2025_CBS_06288 Vergunning voor het plaatsen van een beschut zitelement op Woodrow Wilsonplein te Gent - [P-741921] - Goedkeuring

Beslissing: Goedgekeurd in besloten vergadering van 10 juli 2025

Dienst Preventie voor Veiligheid, Sint-Michielsplein 9, 9000 GENT diende op 06/05/2025 een aanvraag in voor het plaatsen van een tijdelijke constructie op het openbaar domein, meer bepaald voor een beschut zitelement op Woodrow Wilsonplein te Gent.

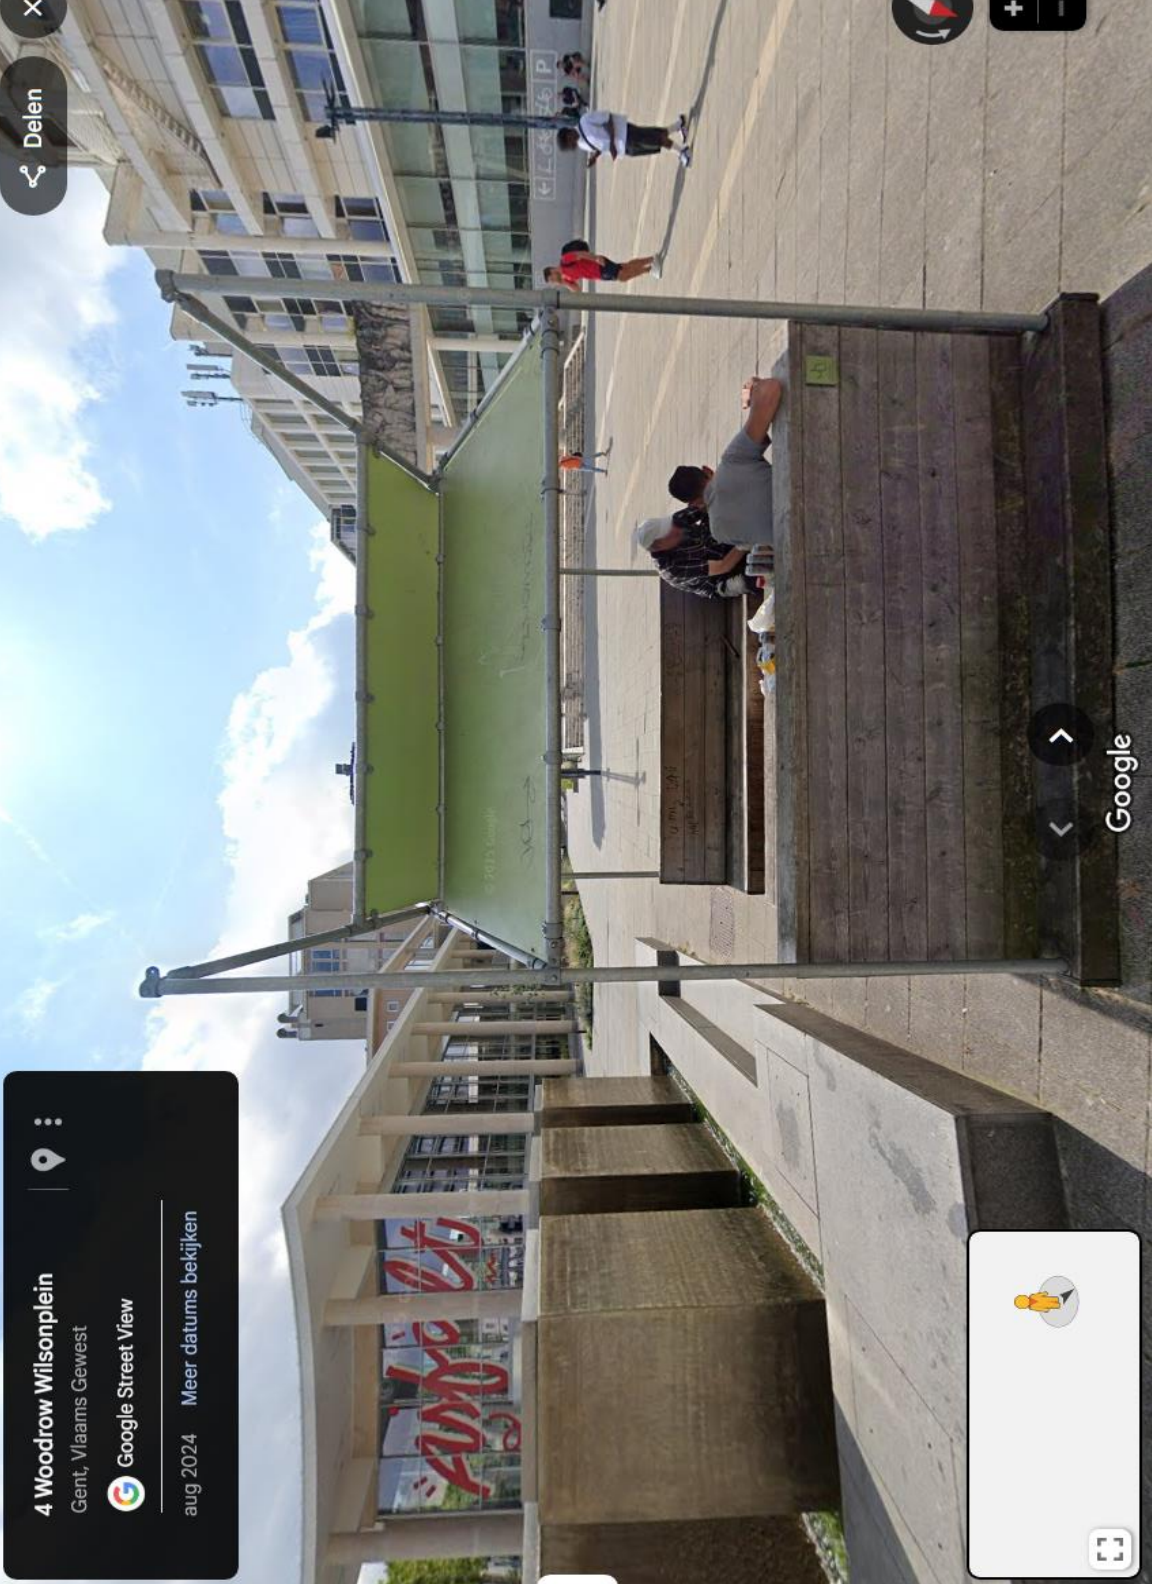
gunstig advies indien 1,5 meter doorgang langs de inname blijft voor voetgangers;

* er ten allen tijde een veilige doorgang van minstens 4 meter breed op de rijbaan / parkeerstrook langs de inname gegarandeerd blijft voor de voertuigen van de hulpdiensten;

* alle zijstraten en bijzondere brandwegen ten allen tijde bereikbaar blijven voor de voertuigen van de hulpdiensten, rekening houdend met de draaistralen van de brandweervrachtwagens;

* alle gebouwen langs de inname ten allen tijde bereikbaar blijven voor de hulpdiensten;

* er ten minste een afstand van 60 cm tussen hydranten / afsluiters water en gas in openbaar domein en de inname gegarandeerd wordt;

* er ten minste een afstand van 60 cm tussen de rijbaan en de inname (paal of vuilbak) gegarandeerd wordt;

De looplijnen aan de gevel en van de oversteekplaats blijven volledig vrij.

Gunstig advies voor plaatsing volgens intekening

- 1,5 meter doorgang langsheen de inname blijft voor voetgangers;

- er ten allen tijde een veilige doorgang van minstens 4 meter breed op de rijbaan / parkeerstrook langs de inname gegarandeerd blijft voor de voertuigen van de hulpdiensten;
- alle zijstraten en bijzondere brandwegen ten allen tijde bereikbaar blijven voor de voertuigen van de hulpdiensten, rekening houdend met de draaistralen van de brandweervrachtwagens;
- alle gebouwen langs de inname ten allen tijde bereikbaar blijven voor de hulpdiensten;
- er ten minste een afstand van 60 cm tussen hydranten / afsluiters water en gas in openbaar domein en de inname gegarandeerd wordt;
- er ten minste een afstand van 60 cm tussen de rijbaan en de inname (paal of vuilbak) gegarandeerd wordt
- De looplijnen aan de gevel en van de oversteekplaats blijven volledig vrij.
